建设项目征询公众意见牌

根据不动产权证权利人名称变更，该项目建设单位由佛山市顺德区容桂土地发展有限公司变更为佛山市顺德区容桂碧湖置业发展有限公司。

变更前的5栋 消防站 ⑤-1-⑤-8 轴立面图

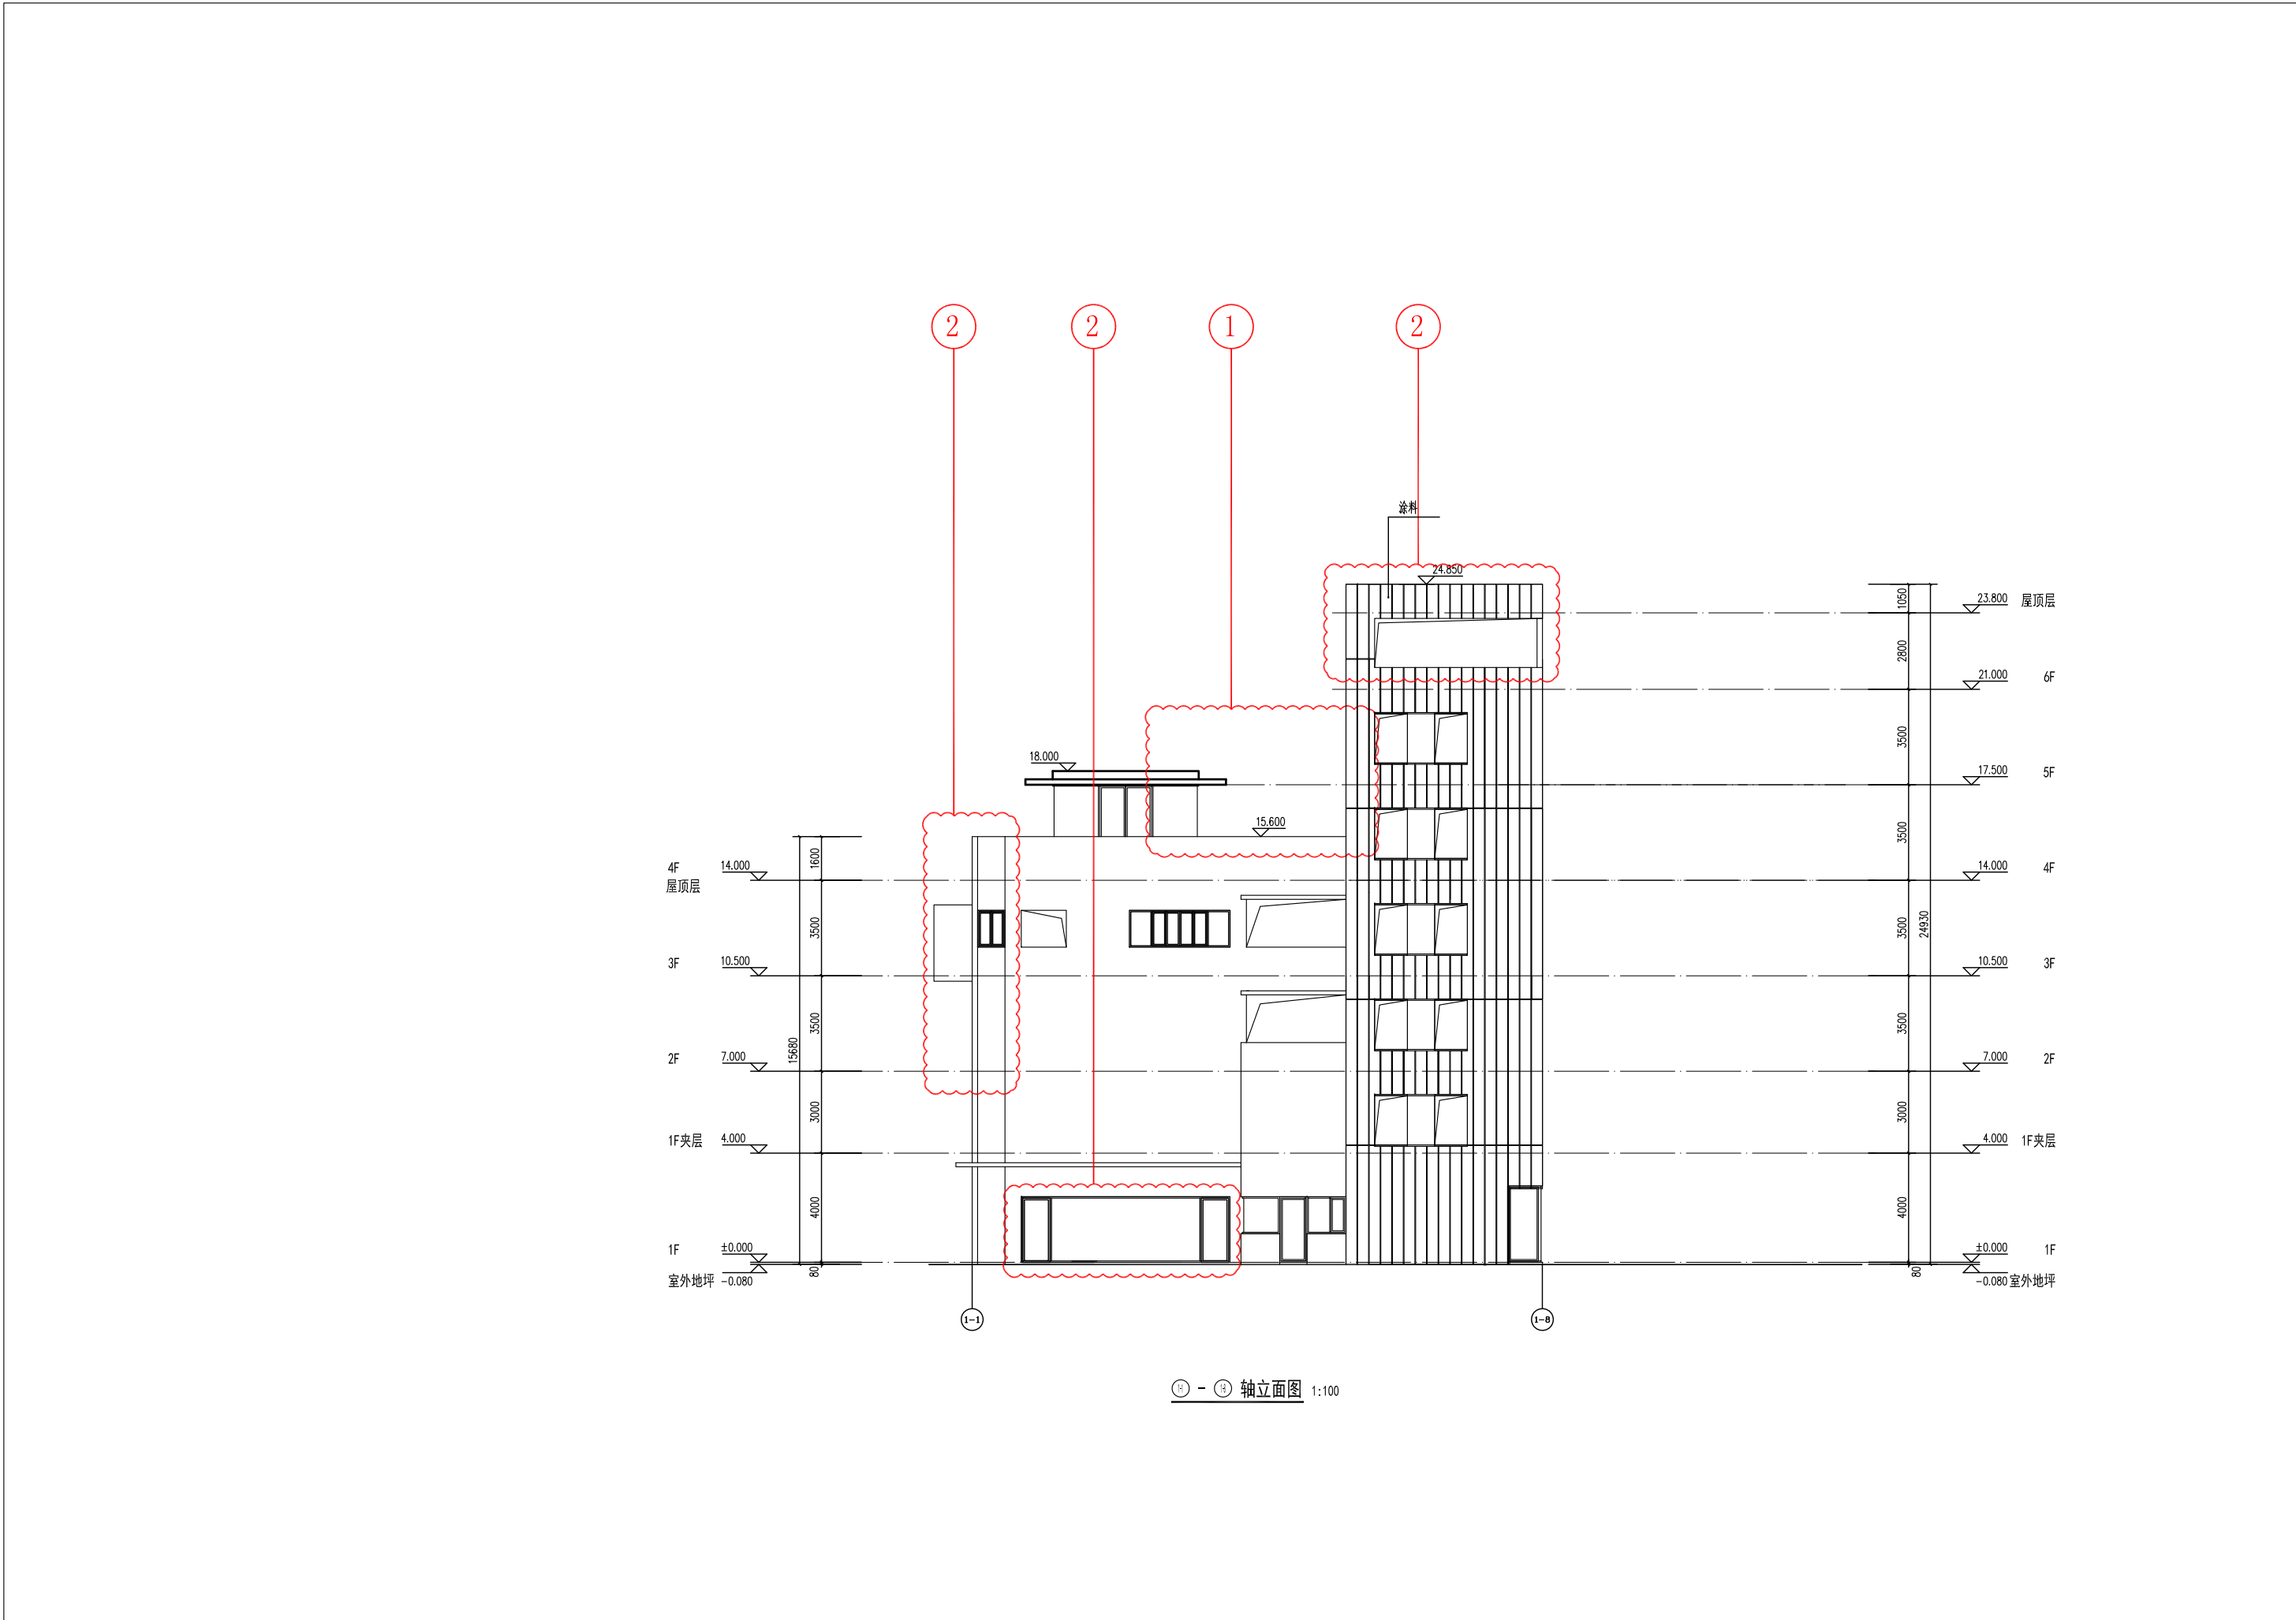
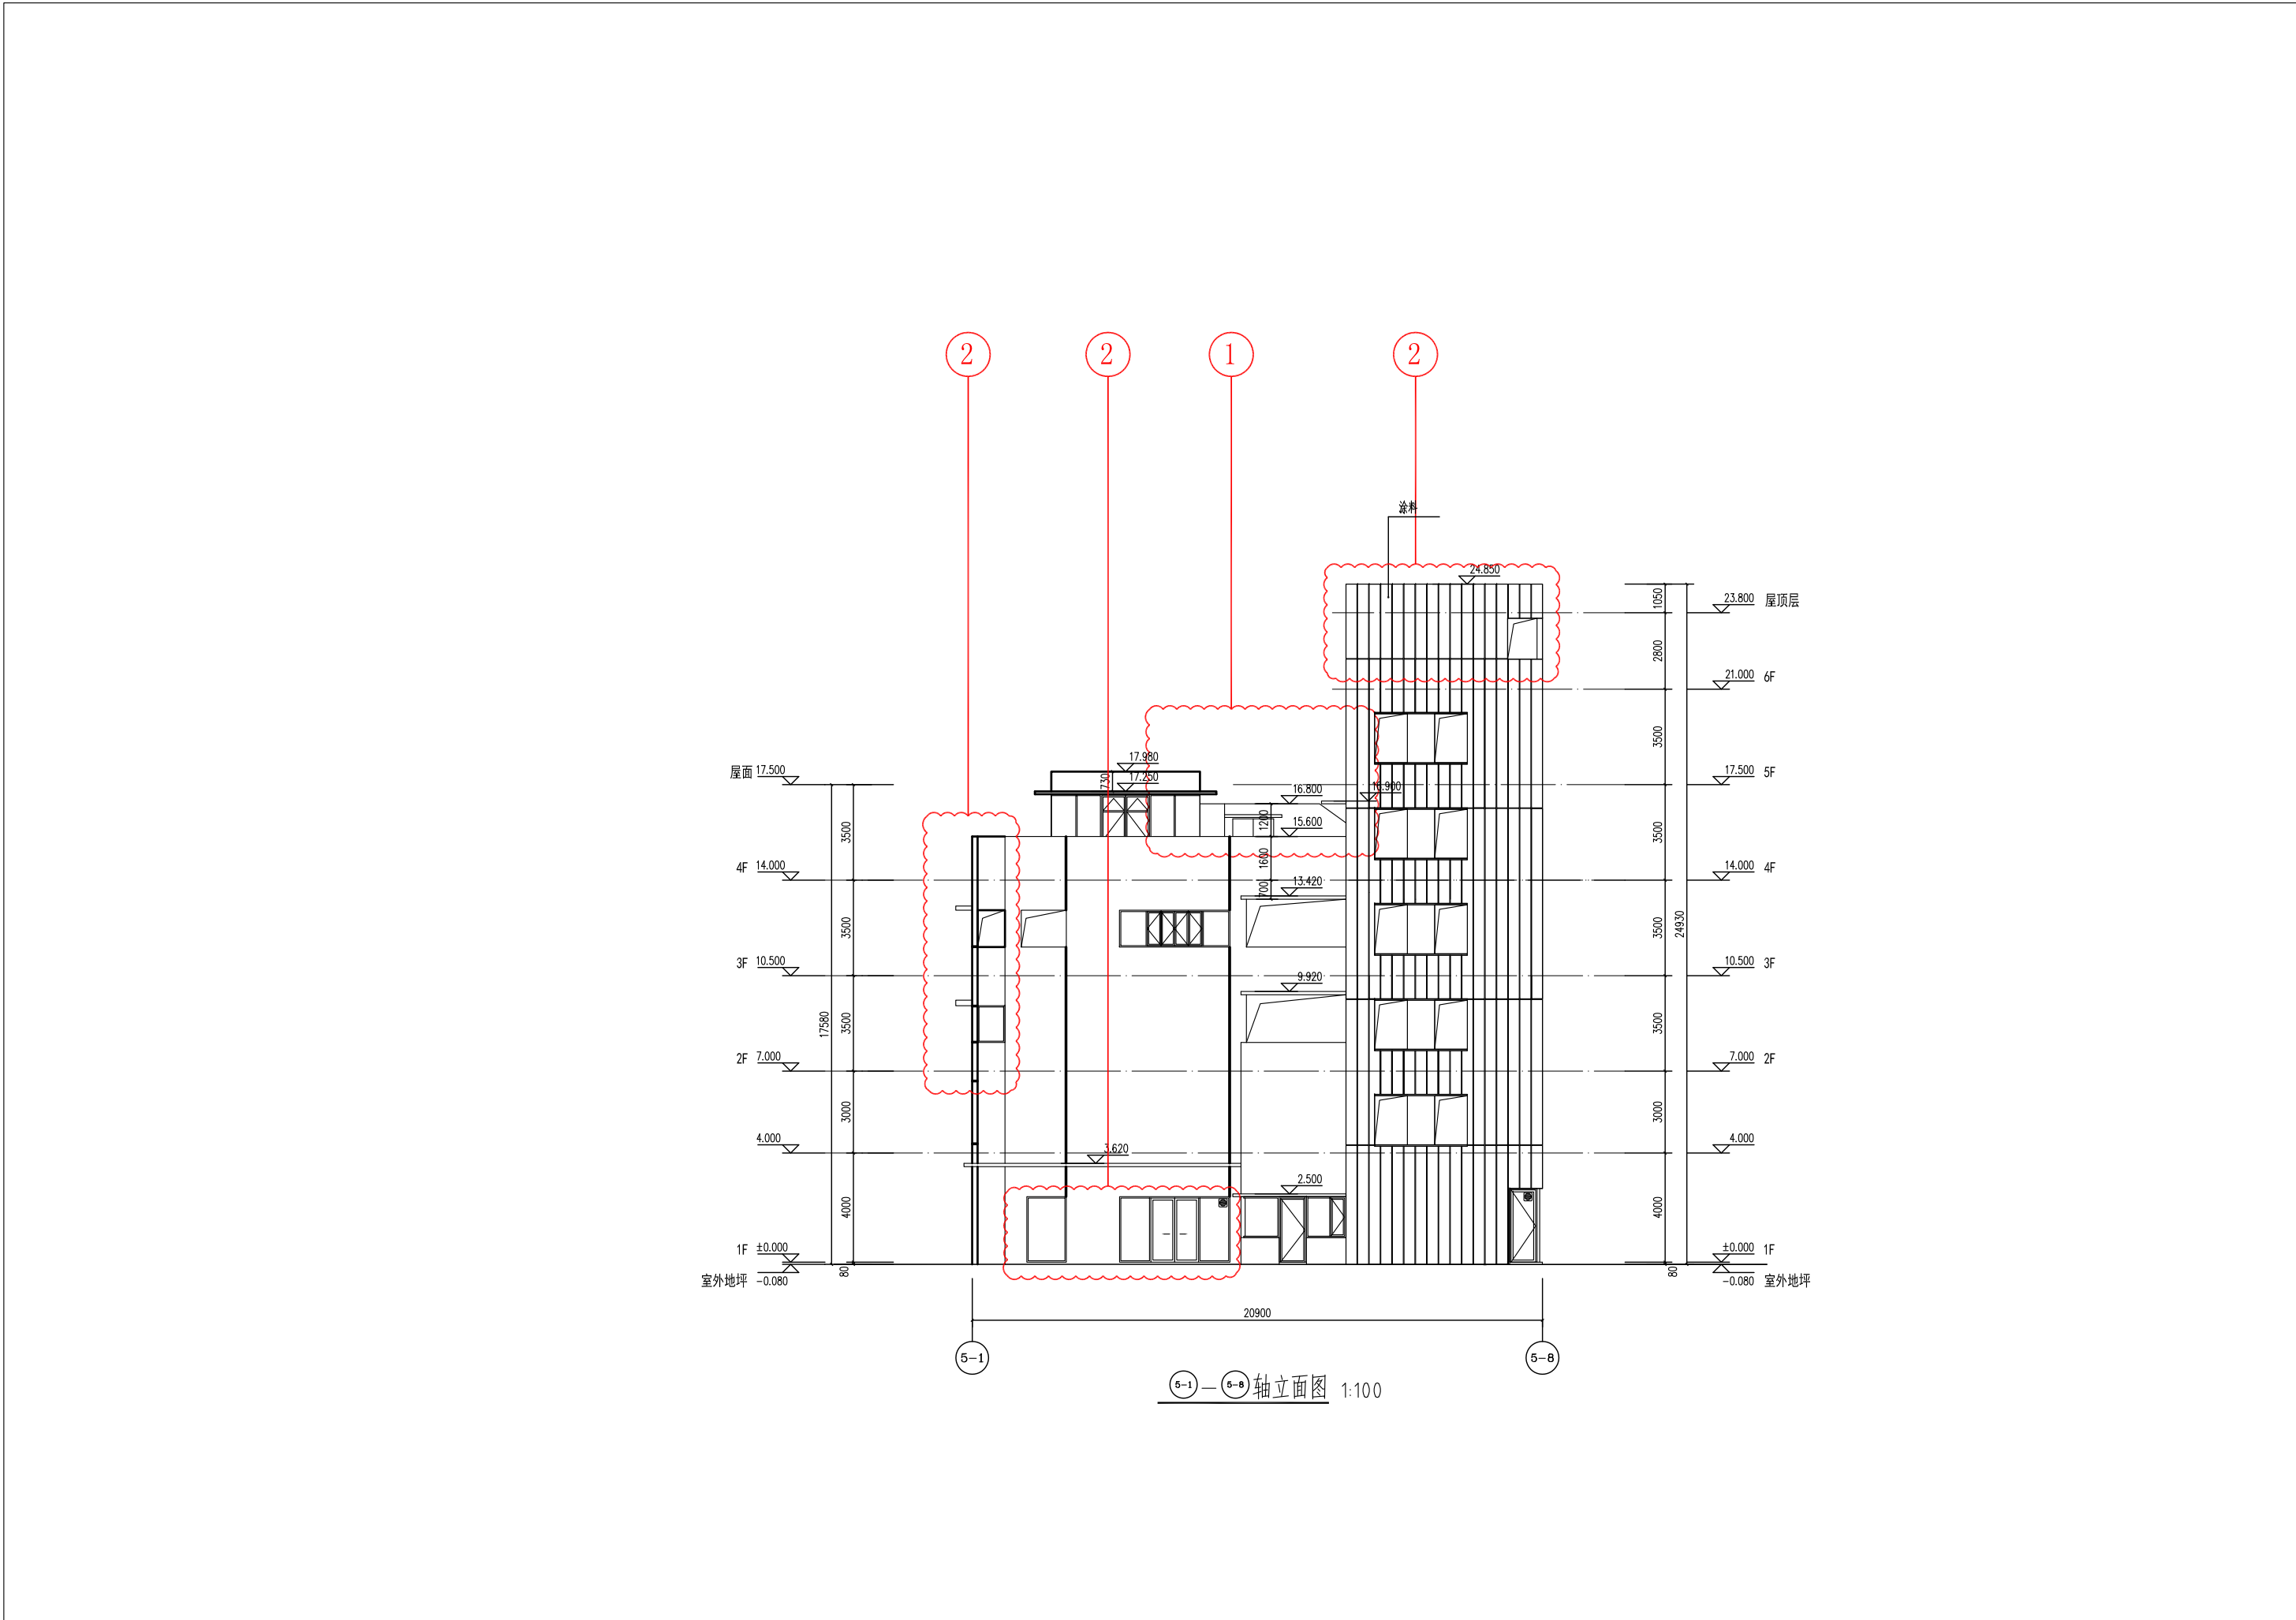
- 变更内容：
- 1. 增加梯屋顶。
 - 2. 外立面窗删减调整。
